VESTURBÆJARLAUG - BREYTING Á DEILISKIPULAGI VEGNA TILKOMU LÓÐA FYRIR VEITINGARVAGN OG GRENNDARSTÖÐ

VESTURBÆJARLAUG -
BREYTING Á DEILISKIPULAGI VEGNA TILKOMU LÓÐA FYRIR VEITINGARVAGN OG GRENNDARGÁMA

DEILISKIPULAG - TILLAGA AÐ BREYTINGU

Athugasemdir vegna breytinga á deiliskipulagi Vesturbæjarlaug-Hofsvallagata 54

Breyting á deiliskipulagi í september 2024, mkv. 1:1000.

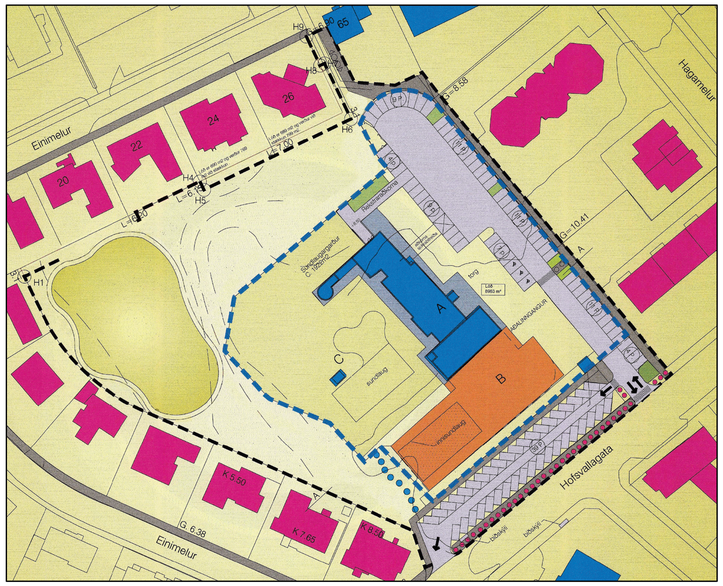
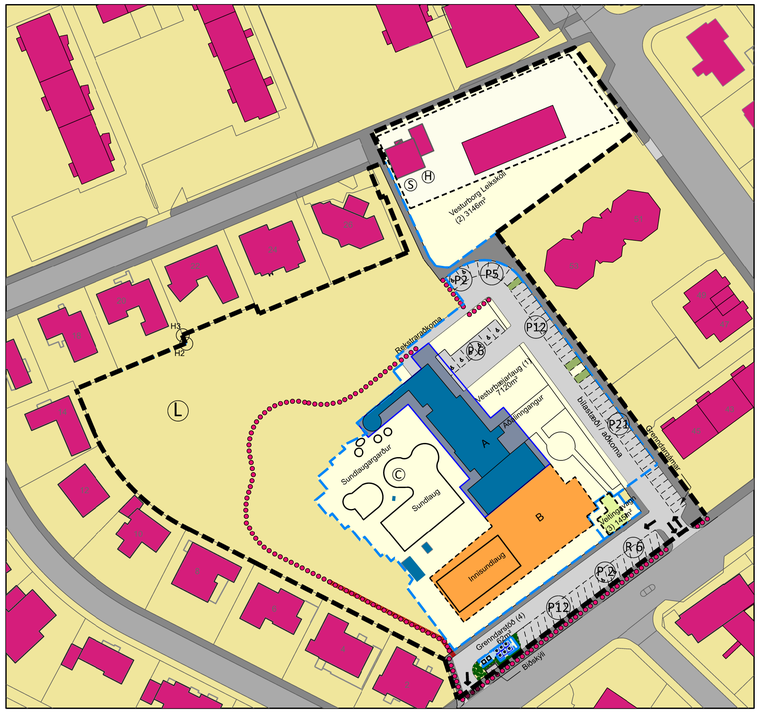
Anna Kristín Sigurðardóttir
Vegna fækkunar bílastæða er þörf á góðu stæði fyrir rútur og vöruafhendingu. Einnig er þörf á sérmerktum starfsmannastæðum. Gerð er athugasemd við að rekstraraðkoma laugar sé ekki innan lóðamarka, þar sem komið er með klór og kolsýru í stórum bílum.

Pétur Þorsteinsson
Gerir athugasemd við að grenndargámar séu færðir frá núverandi staðsetningu. Hefur áhyggjur af fækkun bílastæða og afleiðingum þess. Einnig eru áhyggjur af kostnaði framkvæmdanna.

Hefur áhyggjur af áningastað á túninu sem þrengir að möguleikum íbúanna til að nýta túnið á frjálsan og fjölbreyttan hátt.

Svar: Tillagan gerir ekki ráð fyrir að rekstraaðkomu laugar verði breytt. Skipulagsuppdráttur verður uppfærður svo að rekstraraðkoma verði innan lóðamarka. Gert er ráð fyrir fyrir stæði fyrir vörumóttöku. Deiliskipulagsbreytingin gerir ekki ráð fyrir að fyrirkomulagi bílastæða verði breytt m.t.t sérmerkingar.

Svar: Með því að færa grenndargámana nær götu er verið að koma í veg fyrri að sorpbílar þurfi að keyra inn í botnlangann í nálægð við leikskólann og inngang að sundlaug og bakka svo út sömu leið. Ný staðsetning á grenndarstöð er mun öruggari. Á núverandi staðsetningu er ekki mögulegt að koma fyrir djúpgámalausn vegna fráveitulagnar. Það hefur sýnt sig að umgengni við djúpgáma grenndarstöðvar er mun betri en aðrar stöðvar og því má áætla að það verði minni kostnaður í rekstur og umhirðu kringum nýja stöð Útfærsla djúpgámalausnar var endurskoðuð til þess að minnka umfang djúpgáma og þar af leiðandi takmarka fækkun bílastæða.

Svar: Í breytingunni er ekki verið að leggja til nýja áningastaði á túninu. Skýringarmynd sem fylgir breytingunni sýnir skematíska mynd af túninu eins og það er í dag og mögulegum nýjum stígum. Ekki er verið að skerða mögulega nýtingu íbúa á svæðinu. Lóð sundlaugarinnar er minnkuð og dregin að útveggjum sundlaugargarðsins og þar með stækkar útivistarsvæði túnsins.

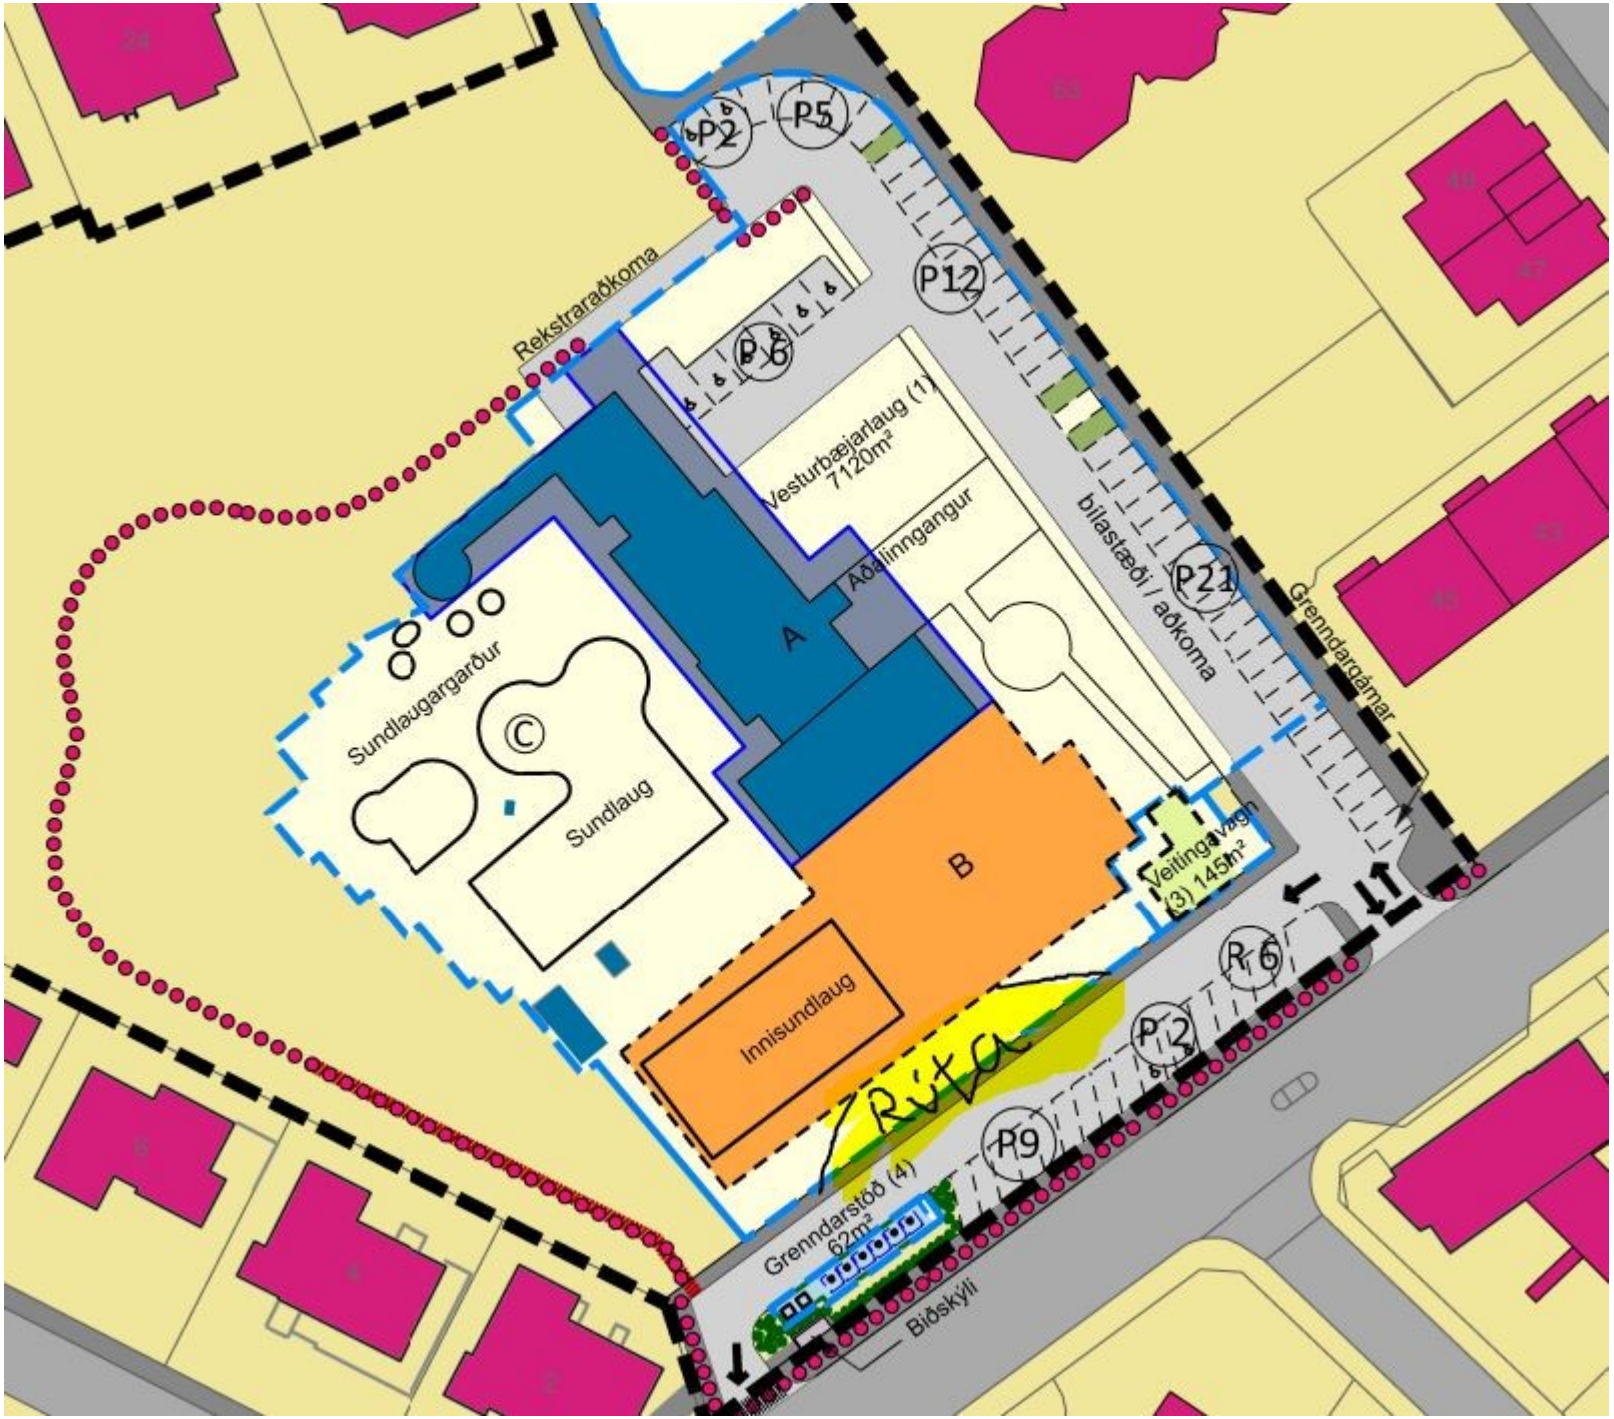
hæhæ
langaði að benda á að vegna fækkunnar á bílastæðum við laugina er enn ríkari þörf á góðu stæði fyrir skólarútur, túristarútur og vöruafhendingu. Væri frábært ef hægt væri að bæta við slíku stæði (sjá tillögu að staðsetningu á mynd í fylgigögn). Slíkt stæði myndi auka öryggi skólabarna og koma í veg fyrir umferðarteppur á bílastæðinu :) Slíkt stæði myndi líka koma í veg fyrir að stór farartæki hefti aðkomu sjúkrabifreiða að húsinu.

Einnig tel ég að það sé orðin þörf á sérmerktum starfsmannastæðum þar sem mikil fækkun á stæðum gerir það að verkum að starfsfólk sem mætir á vakt kl 14 og 16 mun lenda í veseni við að leggja bílunum sínum. Væri hægt að bæta við starfsmannastæðum t.d. útfrá rekstaraðkomu. Einnig skrítið að rekstaraðkoma sé ekki lengur innan loðarmarka laugarinnar. Þarna kemur klór og kolsýra með stórum bílum. Ef þessir bílar komast ekki með kolsýru og klór til laugarinnar þá er ekki hægt að hafa laugina opna.
